## 岩手県 奥州市 姉体小学校通学路対策箇所図

別添2

## 岩手県 奥州市 岩谷堂小学校通学路対策箇所図

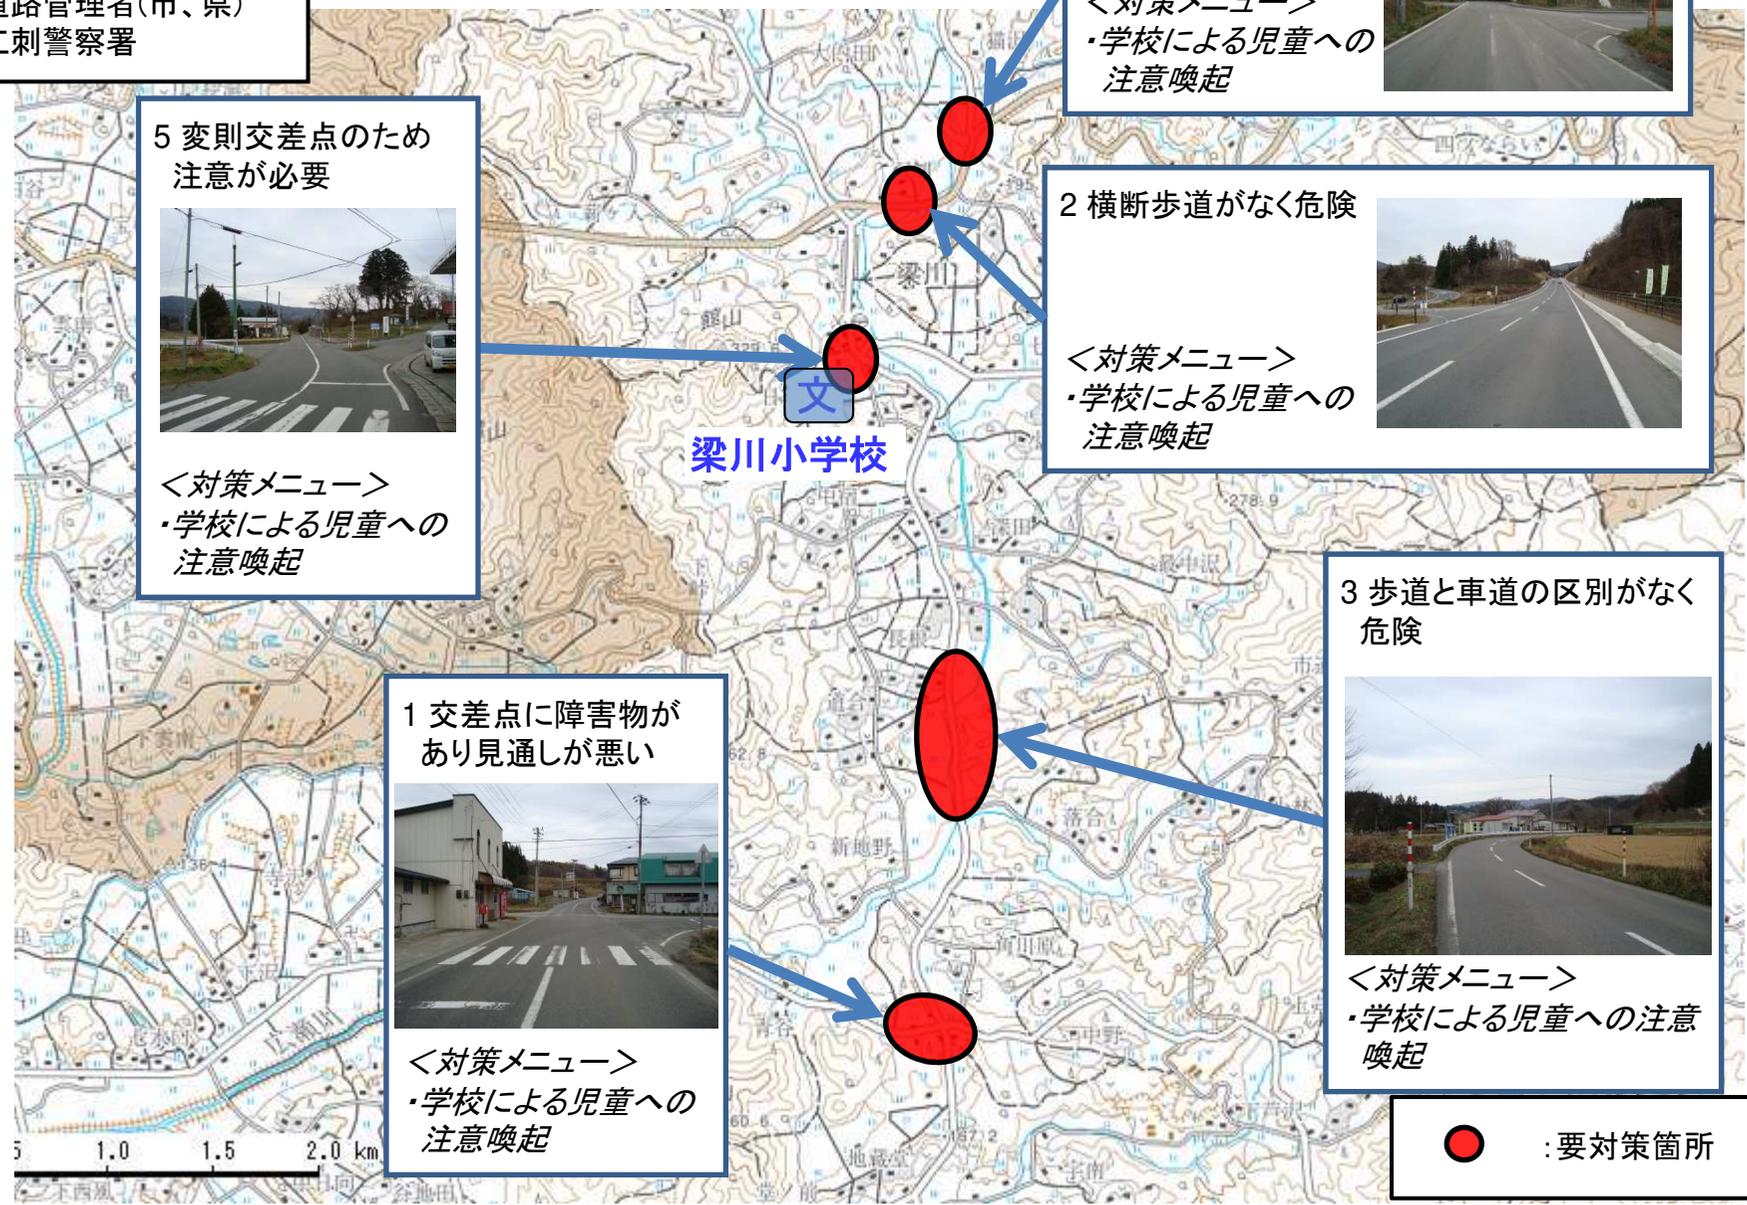
3 用排水路に転落の恐れ  
があり危険

2 歩道がなく危険

1 横断歩道がなく危険

4 歩道がなく危険

<対策メニュー>  
・転落防止柵の設置

<対策メニュー>  
・学校による児童への  
注意喚起

<対策メニュー>  
・学校による児童への  
注意喚起

<対策メニュー>  
・歩行スペースの設置

# H24 岩手県 奥州市 上野原小学校通学路対策箇所図

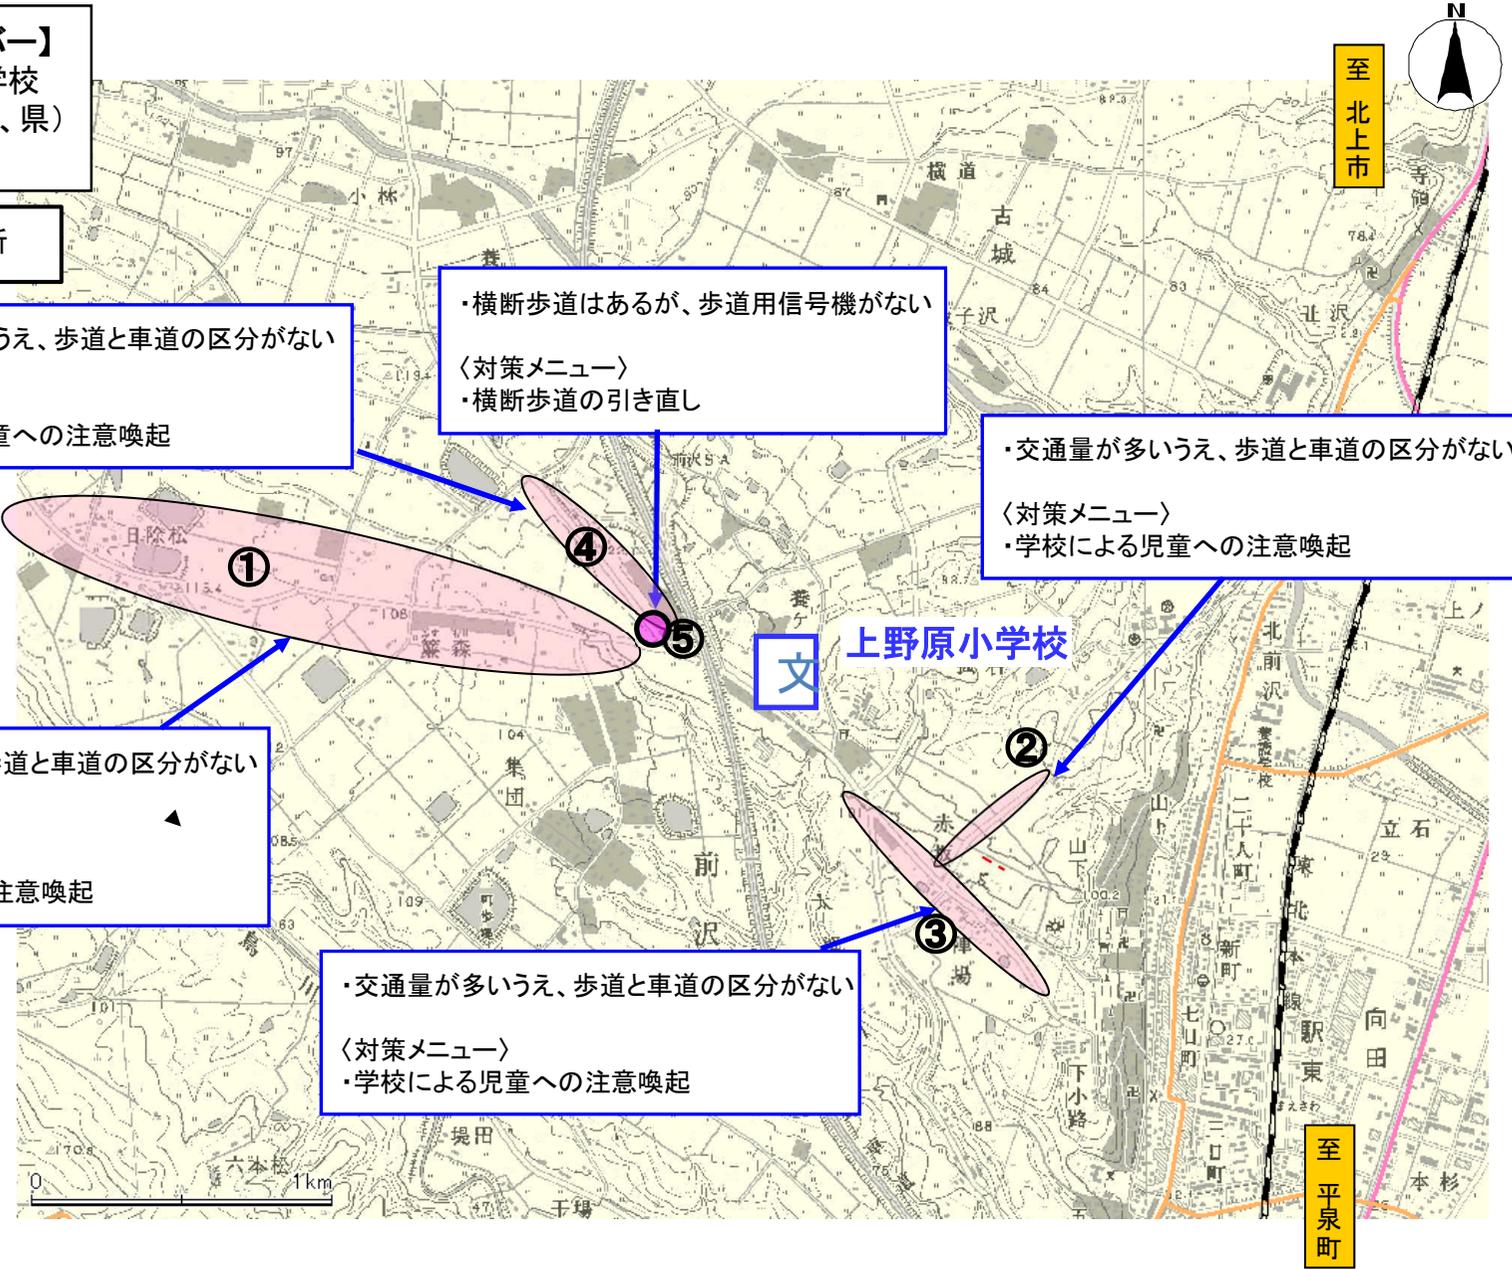
・交通量が多いうえ、歩道と車道の区がない  
 <対策メニュー>  
 ・学校による児童への注意喚起

・横断歩道はあるが、歩道用信号機がない  
 <対策メニュー>  
 ・横断歩道の引き直し

・交通量が多いうえ、歩道と車道の区がない  
 <対策メニュー>  
 ・学校による児童への注意喚起

・交通量が多いうえ、歩道と車道の区がない  
 ・街灯がなく暗い  
 <対策メニュー>  
 ・学校による児童への注意喚起

・交通量が多いうえ、歩道と車道の区がない  
 <対策メニュー>  
 ・学校による児童への注意喚起

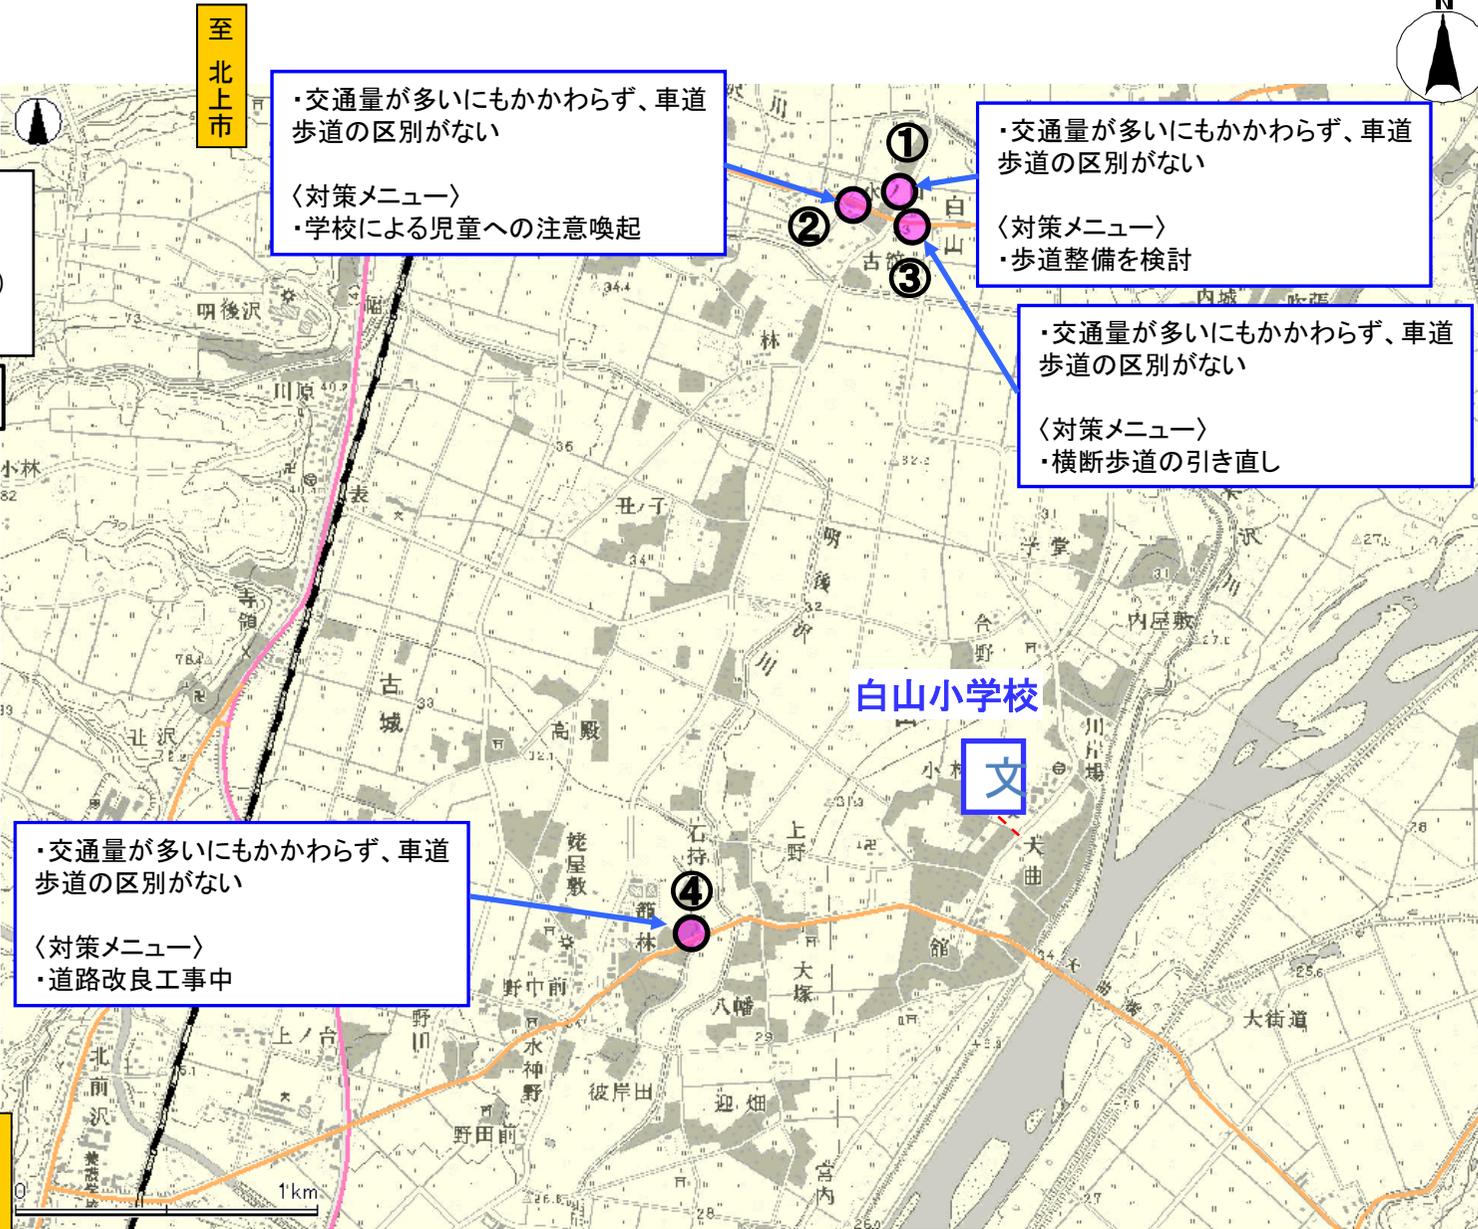
・交通量が多いにもかかわらず、車道歩道の区別がない

・交通量が多いにもかかわらず、車道歩道の区別がない

・交通量が多いにもかかわらず、車道歩道の区別がない

・交通量が多いにもかかわらず、車道歩道の区別がない

- ・学校による児童への注意喚起

- ・歩道整備を検討

- ・横断歩道の引き直し

- ・道路改良工事中

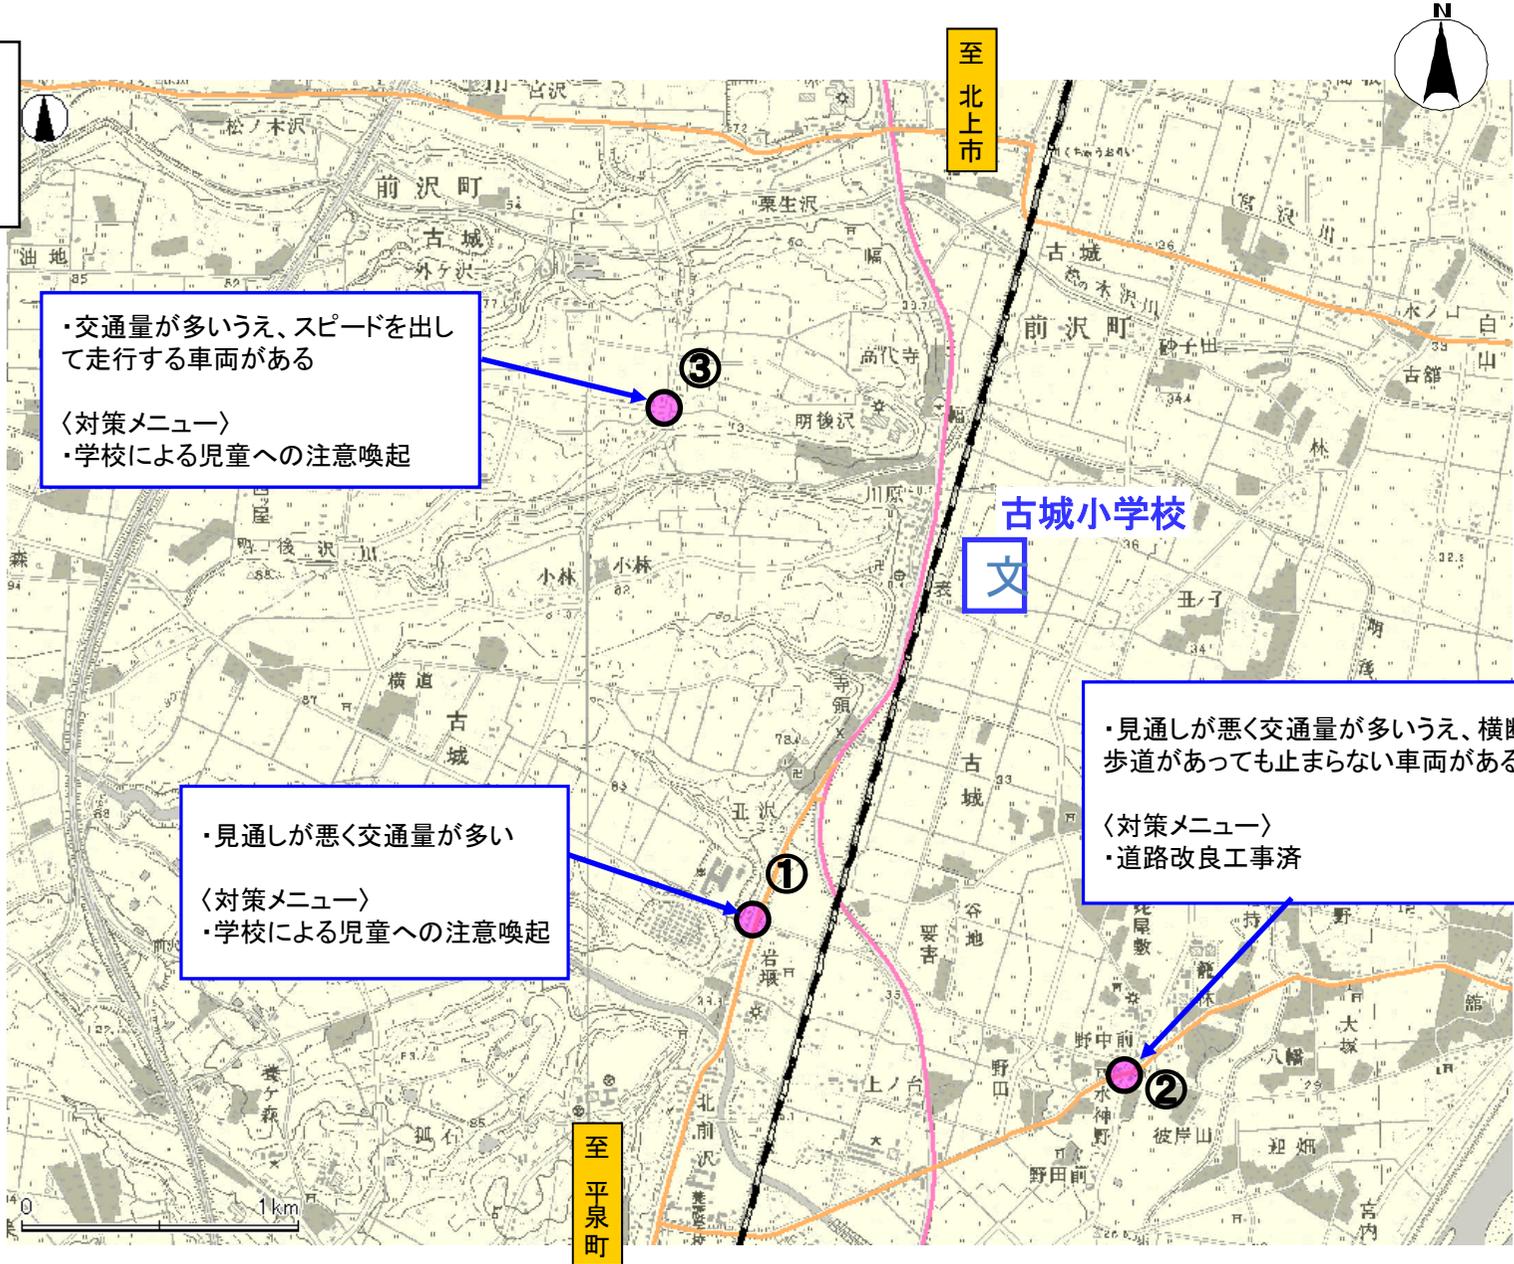
・交通量が多いうえ、スピードを出して走行する車両がある

・見通しが悪く交通量が多い

・見通しが悪く交通量が多いうえ、横断歩道があっても止まらない車両がある

- ・学校による児童への注意喚起

- ・学校による児童への注意喚起

- ・道路改良工事済

# H24 岩手県 奥州市 母体小学校通学路対策箇所図

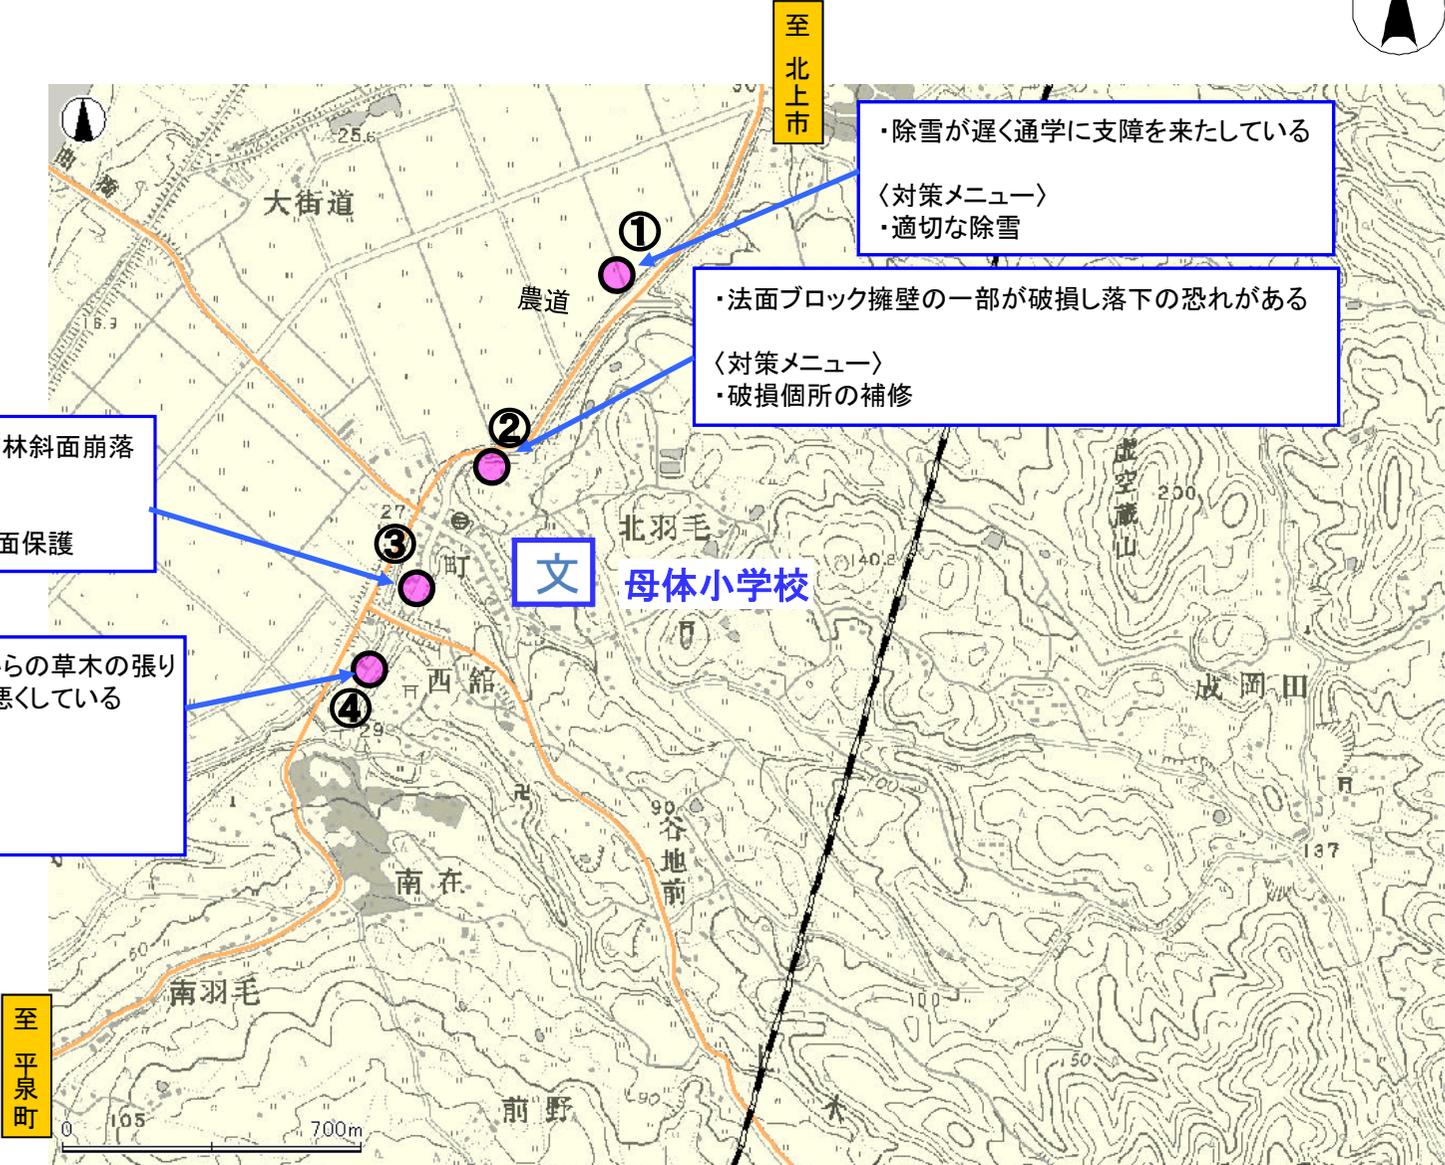
・除雪が遅く通学に支障を来たしている  
〈対策メニュー〉  
・適切な除雪

・法面ブロック擁壁の一部が破損し落下の恐れがある  
〈対策メニュー〉  
・破損個所の補修

・道路に隣接の民有林斜面崩落  
〈対策メニュー〉  
・治山工事による斜面保護

・路肩への隣接地からの草木の張り出しにより見通しを悪くしている  
〈対策メニュー〉  
・支障物の除去  
・適切な維持管理

# H24 岩手県 奥州市 赤生津小学校通学路対策箇所図

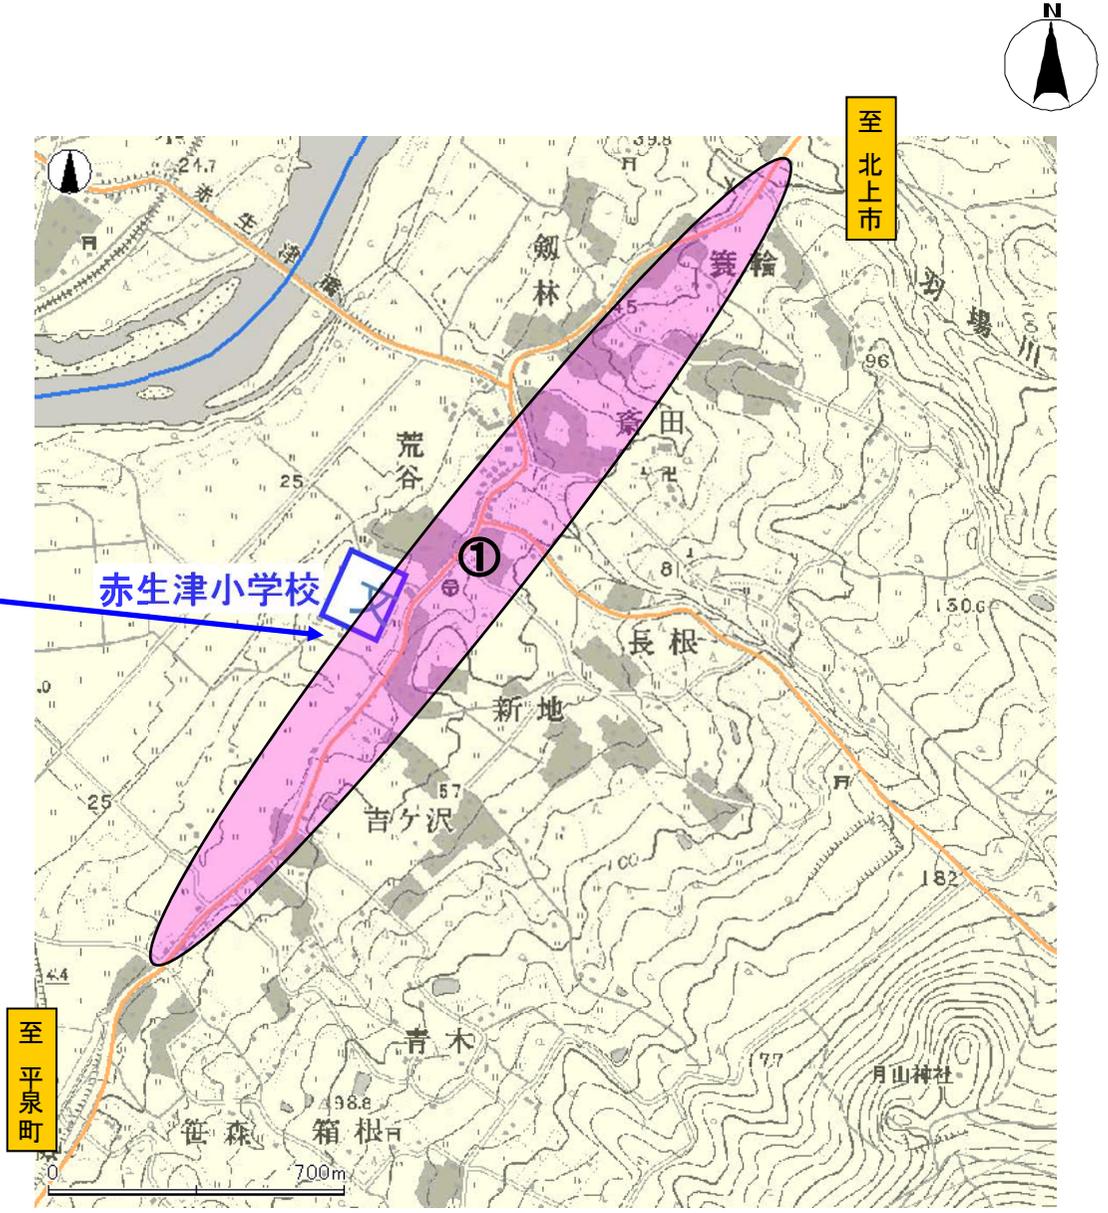
・朝夕の交通量が多く、一部にしか歩道がない。地形的に起伏があり見通しが悪く交差点は危険である(路線全体)  
〈対策メニュー〉  
・道路改良工事中(歩道整備)  
・警戒標識、通学路標識の設置
